*Ministero dell' Ambiente
e della Tutela del Territorio e del Mare*

Oggetto: [ID_VIP: 4768] Autostrada A1 Milano-Napoli ampliamento alla terza corsia Barberino di Mugello-Incisa Valdarno Tratto Firenze sud-Incisa Valdarno Lotto 1 Area di Servizio Chianti. Modifica configurazione di progetto. Valutazione preliminare ai sensi dell'art. 6, comma 9 del D.Lgs. 152/2006 e ss.mm.ii. Nota Tecnica.

Oggetto della richiesta di valutazione preliminare

Raffronto planimetria progetto definitivo approvato con planimetria soluzione progettuale alternativa

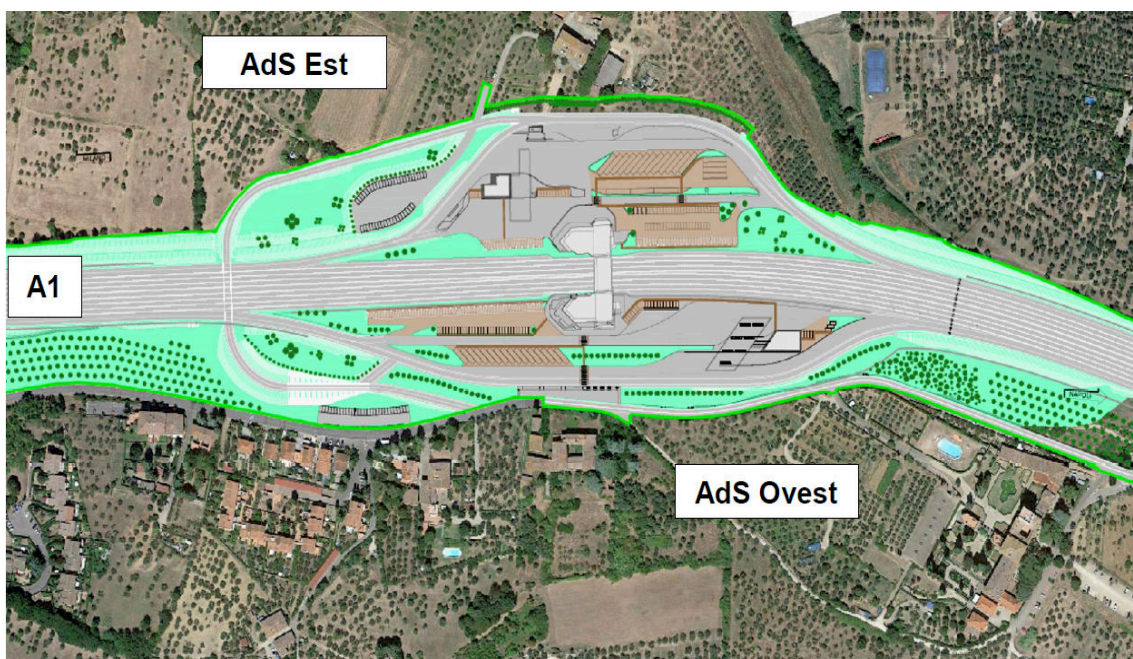
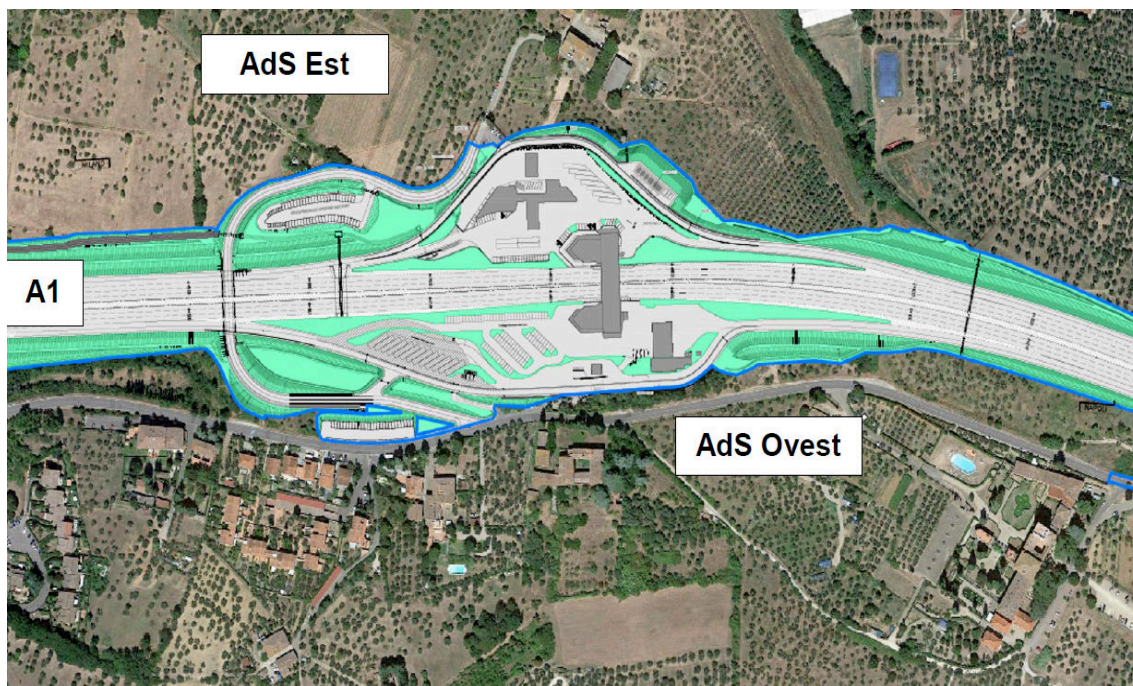
La soluzione progettuale proposta è volta all'ottimizzazione dell'organizzazione interna dei piazzali dell'Area di Servizio Chianti, con un aumento dello standard di servizio e con una maggiore attenzione nei confronti del territorio adiacente ai piazzali. La modifica progettuale è geometricamente e funzionalmente definita in funzione della progettazione delle viabilità di emergenza che danno continuità alle corsie di emergenza lungo i piazzali dell'Area di Servizio. Su tale aspetto la Società Autostrade per l'Italia S.p.a. ha richiesto il rilascio della Validazione Tecnica al Ministero delle infrastrutture che ha espresso parere favorevole con nota n. 14197 del 05/06/2019. L'intervento proposto, inoltre, recepisce i progetti di modifica sviluppati autonomamente dalle compagnie petrolifere in concessione per le parti di pertinenza, come pensiline, distributori, edifici di servizio, che hanno già acquisito o in via di acquisizione delle necessarie procedure approvative, con particolare riferimento all'autorizzazione paesaggistica.

Secondo quanto indicato dal proponente, l'adeguamento dell'Area di Servizio Chianti si sviluppa su sedimi esistenti e gli ampliamenti previsti interessano aree a destinazione agricola. La modifica progettuale consente una minore occupazione di territorio rispetto alla precedente soluzione progettuale approvata, pari a circa 60.000 mq.; in particolare, consente di contenere la deviazione di Via Peruzzi, a ridosso del piazzale Ovest, mentre a lato del piazzale Est non è più prevista l'occupazione di un'ampia area agricola precedentemente destinata ad ampliamento dell'area di servizio. L'occupazione complessiva passa quindi da 19,5 ha (di cui 1,9 pavimentati/impermeabili) a 13,5 ha (di cui 7,6 pavimentati/impermeabili) pari a -31% di occupazione di suolo con un'incidenza di aree verdi sul totale dell'occupazione finale che aumenta di 5 punti percentuali dal 39% al 44% rispetto alla soluzione progettuale approvata.

Per quanto riguarda il piazzale est la modifica progettuale proposta prevede di mantenere la medesima superficie utile esistente, con lo stesso perimetro attuale. La necessità di realizzare la corsia esterna di servizio, prevista lungo il perimetro attuale del piazzale, ma esternamente ad esso, comporta comunque l'ampliamento del perimetro complessivo. La configurazione finale risulta comunque più contenuta rispetto alla precedente di 1,7 ha ed ospiterà 63 stalli di sosta in meno (di cui 9 per mezzi pesanti/autobus).

La modifica progettuale proposta mantiene l'ipotesi di ampliamento del piazzale ovest in direzione Firenze, tuttavia al fine di evitare impatti sul territorio circostante, l'ampliamento del piazzale in direzione Incisa è stato limitato rispetto alla configurazione del progetto definitivo approvato. Tale soluzione prevede la realizzazione di un'opera di controripa di lunghezza di circa 18 m. ed altezza di 5.30 m. in prossimità dell'attuale pensilina oil esistente ed un muro di sottoscampa di sviluppo di circa 50 m. ed altezza di 2.50 m. nel tratto in più stretto affiancamento a Via Peruzzi. Tale modifica consente l'eliminazione della deviazione di Via Peruzzi nel tratto in affiancamento all'Area di Servizio. La configurazione finale risulta comunque più contenuta rispetto alla precedente di 4,3 ha ed ospiterà 31 stalli di sosta in meno.

Pertanto, sulla base delle analisi e valutazioni sopra riportate, per quanto di competenza, è ragionevole sostenere che la proposta progettuale avanzata non sia da sottoporre a successive procedure di Valutazione Ambientale (verifica di assoggettabilità a V.I.A. o V.I.A.), nel rispetto delle prescrizioni di cui al decreto di compatibilità ambientale DEC/VIA/1717 del 17/12/2008, con particolare riferimento alle prescrizioni/condizioni ambientali, inerenti all'Area di Servizio in questione.
